RESOLUCION N.º

POR MEDIO DE LA CUAL NO SE AUTORIZA UNA OCUPACIÓN DE CAUCE Y SE TOMAN OTRAS DETERMINACIONES

El proyecto consiste en la construcción de un Jarillón y canal, para confinar la Q. Pereira.

1 Puente existente.

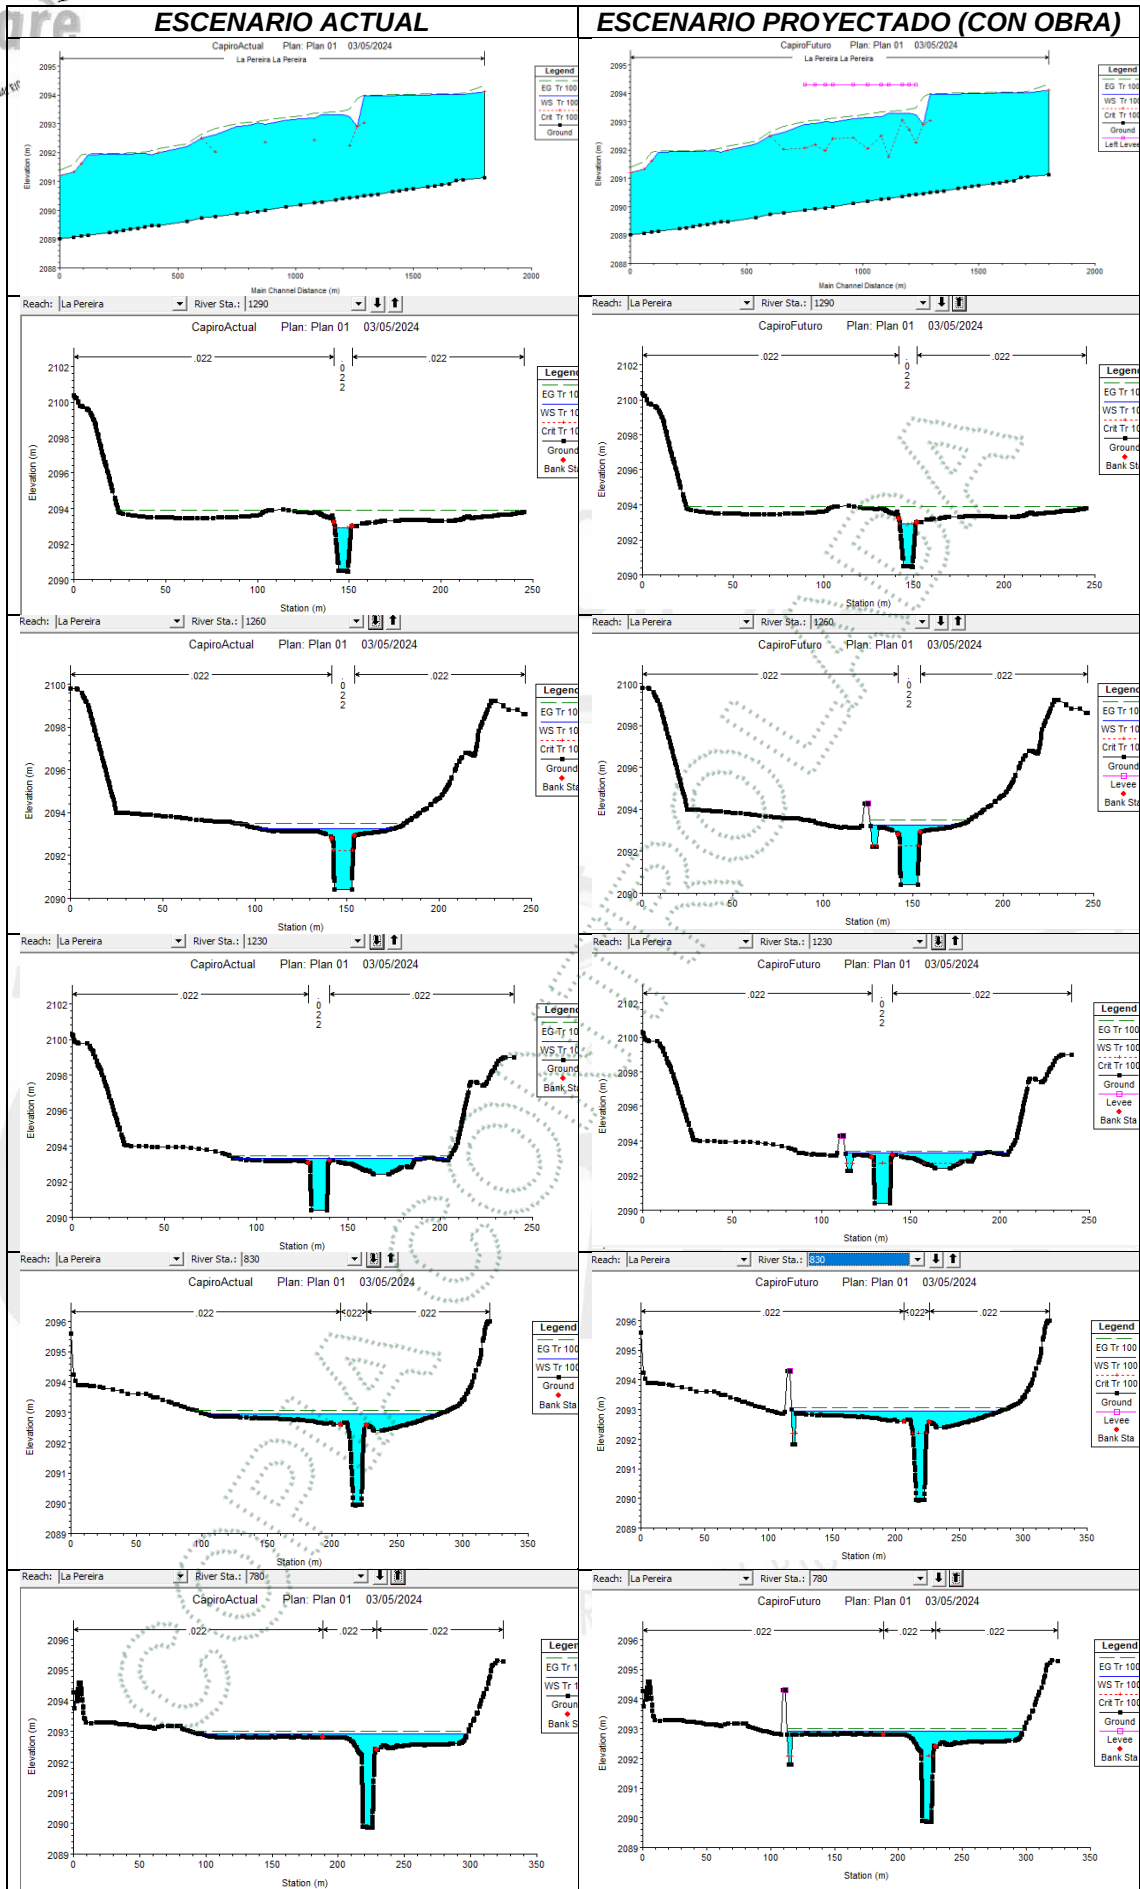
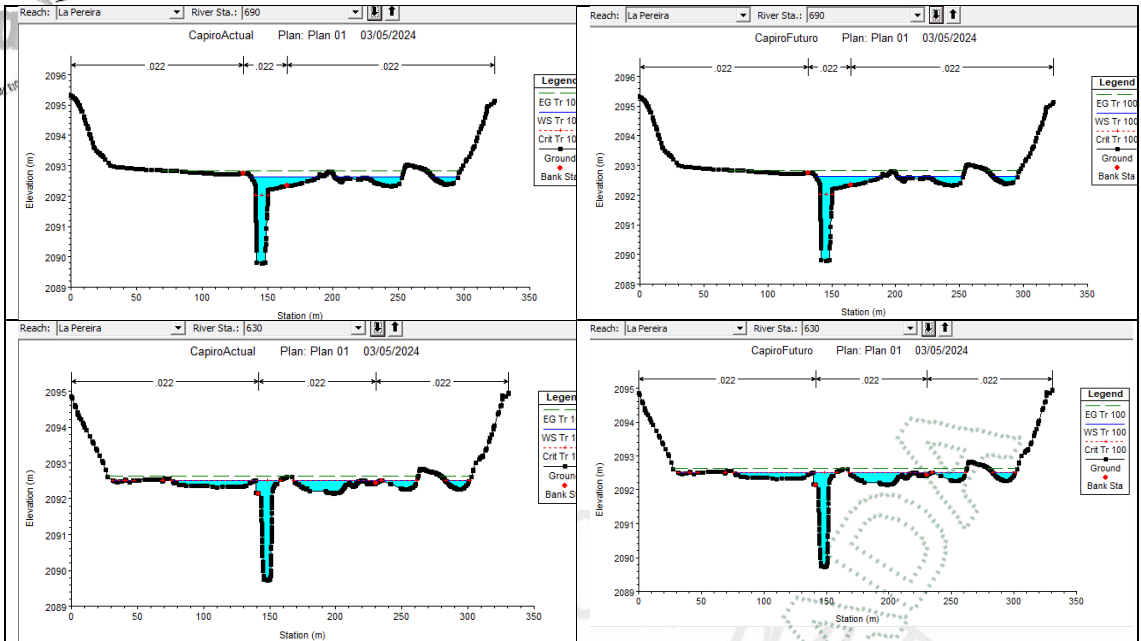
En la modelación hidráulica no fue incluido el puente existente, este se encuentra ubicado en la vía veredal que pasa de forma colindante del predio y el cual ejerce un control hidráulico sobre la Q. Pereira.

5 Registro de campo de la creiente.

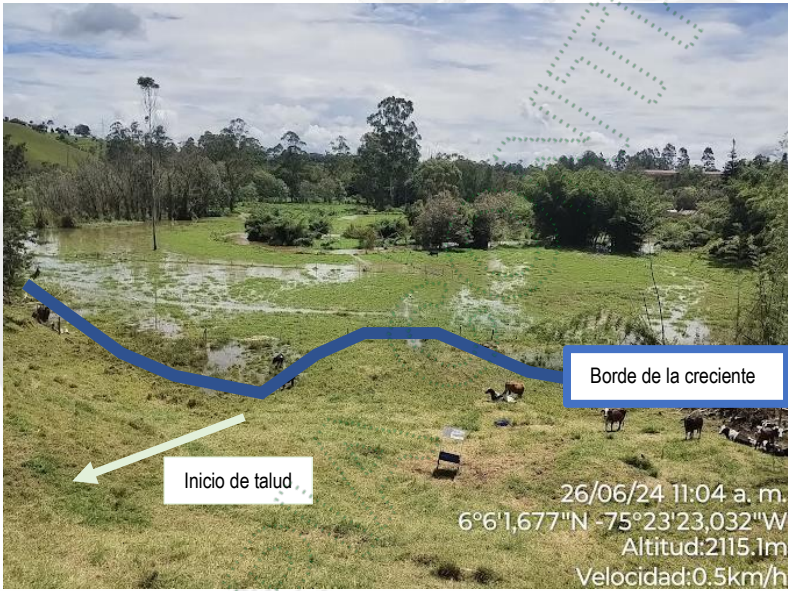
Una vez revisada la modelación en HEC-RAS del escenario actual (sin obra), respecto a lo observado en campo durante la visita el pasado 26 de junio de 2024. Se encontró que la simulación hidráulica no está ajustada a la realidad. En campo se observó que la creiente de la Q. La Pereira se extiende hasta el punto de cambio del relieve topográfico de la llanura de inundación hasta el inicio del talud (Ver 5 registro de campo de la creiente). Lo anterior, difiere a lo observado en la modelación hidráulica, donde la creiente llega hasta la mitad de la llanura de inundación (circulo color rojo). Ver 2, 3 y 4 modelación Q. La Pereira.

Ilustración 1 Ronda Hídrica Q. Pereira

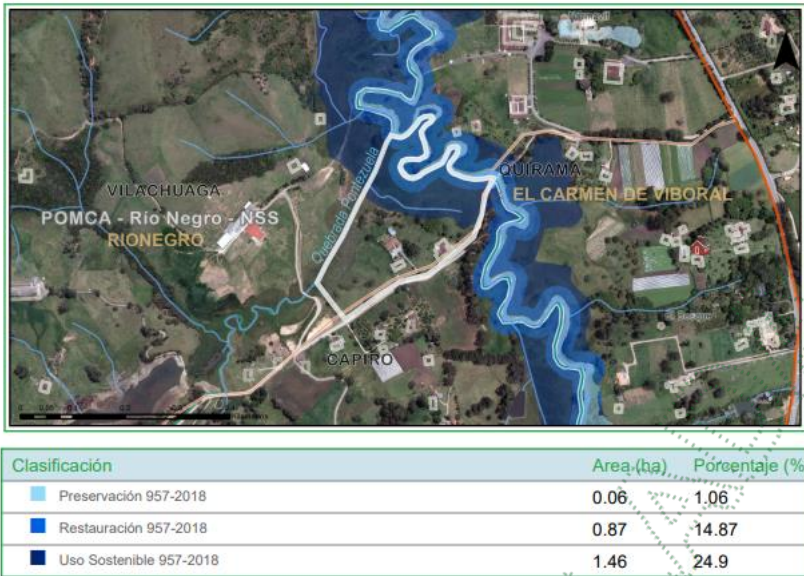
Una vez proyectada las obras: canal y Jarillón (líneas color amarillo) sobre la Ronda Hídrica de la Q. Pereira, se observa que estas se encuentran en Área de Restauración, como se puede observar en la siguiente ilustración

Las obras propuestas van en contra vía a los objetivos estratégicos de recuperar y rehabilitar los ecosistemas presentes de la ronda hídrica.

Ilustración 5 Ubicación punto rojo de inicio de obras.

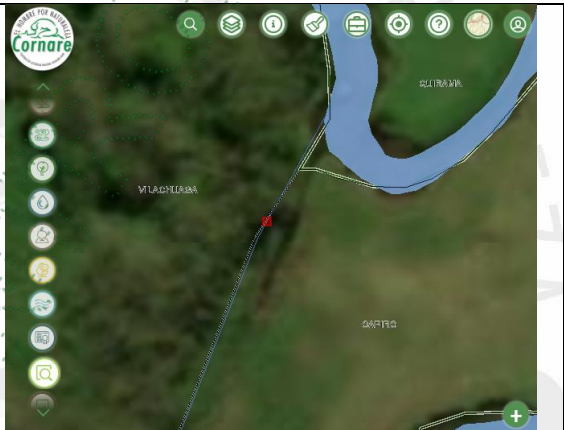
Una vez proyectada la coordenada de inicio y fin en la plataforma de la corporación, se puede observar que el inicio de las obras (ilustración 5) están ubicado sobre la vía veredal y, por otro lado, el punto final (ilustración 6) esta sobre el lecho de la Quebrada Pontezuela.

Ilustración 6 Ubicación de punto rojo de fin de obras.

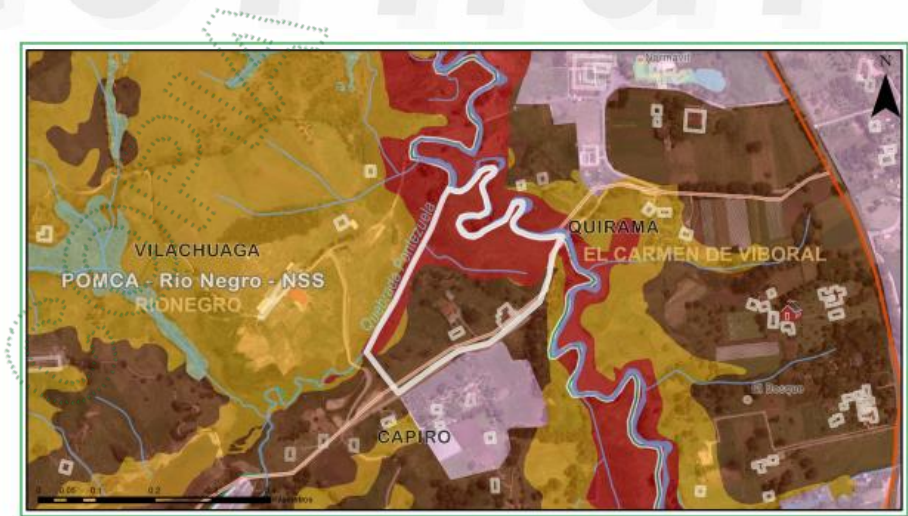
- La finalización del Canal Trapezoidal y Jarillón, según se indica en el numeral 3.4.6., se encuentra dentro del lecho de la Quebrada Pontezuela. Esta ubicación infringe lo establecido en el Decreto 1076 de 2015, el cual prohíbe la realización de obras dentro del cauce de las fuentes hídricas.
